Bebauungsplan 26 01.69 „Oberer Pahnsiek/ Am Stiftsland“ und 37. Änderung des FNP „Oberer Pahnsiek/ Am Stiftsland“ (Parallelverfahren)

Ergebnis der frühzeitigen Beteiligung der Öffentlichkeit und der Träger öffentlicher Belange gemäß § 3 Abs. 1 BauGB sowie § 4 Abs. 1 BauGB.

Zeitraum der frühzeitigen Beteiligung: 27.04.2022 bis 31.05.2022

Bebauungsplan

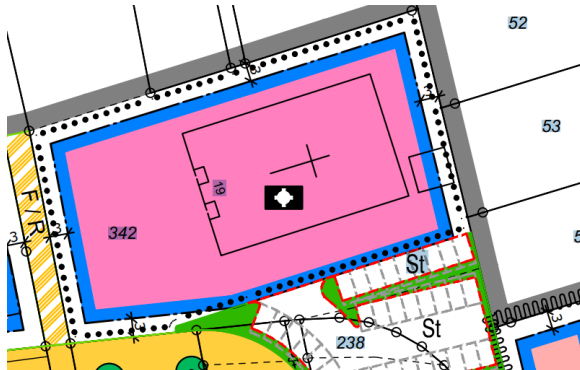
Allgemein sind die überbaubaren Flächen nicht eindeutig nachzuvollziehen.

z.B.

Und

Und etc.

Es wird empfohlen den gesamten Bebauungsplan hingehend der Angaben zu überprüfen!		
Gemeinde Kalletal Digital am 25.05.2022	Vielen Dank für Ihr Schreiben und die damit verbundene Gelegenheit, zur geplanten Aufstellung des Bebauungsplanes 26 01.69 Oberer Pahnsiek / Am Stiftsland Stellung zu nehmen. Die Aufstellung des Bebauungsplanes steht mit den von uns zu vertretenden Belangen im Einklang. Aus Sicht der Gemeinde Kalletal sind daher keine Bedenken vorzubringen. Bei Rückfragen stehen wir Ihnen gern zur Verfügung.	Kein Beschluss erforderlich.	Kein Beschluss erforderlich.
BUND E-Mail vom 29.05.2022	Zum B-Plan 26 01.69 "Oberer Pahnsiek/Am Stiftsland" – frühzeitige Öffentlichkeits- und Behördenbeteiligung - nehme ich als Bevollmächtigter des BUND wie folgt Stellung: Es wird davon ausgegangen, dass die Empfehlungen des Gutachters im Umweltbericht und im Artenschutzbeitrag umgesetzt werden, auch die Vorschläge zur Aufwertung des Lebensraumes der Feldlerche. Die Eingriffsregelung nach dem BauGB ist noch nicht abgearbeitet. Dies soll im weiteren Verfahren erfolgen (S. 40 Umweltbericht). Ich gehe davon aus, dass wir im weiteren Verfahren hierzu noch beteiligt werden. Angeregt wird, die Installation von Solaranlagen vorzusehen soweit rechtlich möglich.	Die Vorschläge zur Aufwertung des Lebensraumes der Feldlerche können im Rahmen der Bauleitplanung nicht umgesetzt werden. Ein artenschutz-rechtliches Erfordernis besteht nicht (s. AsF S.41). In 2023 wird eine Biodiversitätsstrategie für die Stadt Lemgo erstellt. <i>Die Empfehlung des Gutachters aus dem Artenschutzgutachten wird an die Bearbeiter der Biodiversitätsstrategie weitergegeben mit der Bitte, eine solche Maßnahme zur Förderung des Lebensraumes der Feldlerche in der Biodiversitätsstrategie zu formulieren. (geändert gemäß Beschluss im Stadtentwicklungsausschuss vom 31.01.2023)</i> Die Berechnung des Kompensationsbedarfes erfolgt zur förmlichen Offenlage. Der BUND wird weiterhin beteiligt. Solaranlagen sind zulässig.	Kein Beschluss erforderlich.

Der Hinweis wird zur Kenntnis genommen.
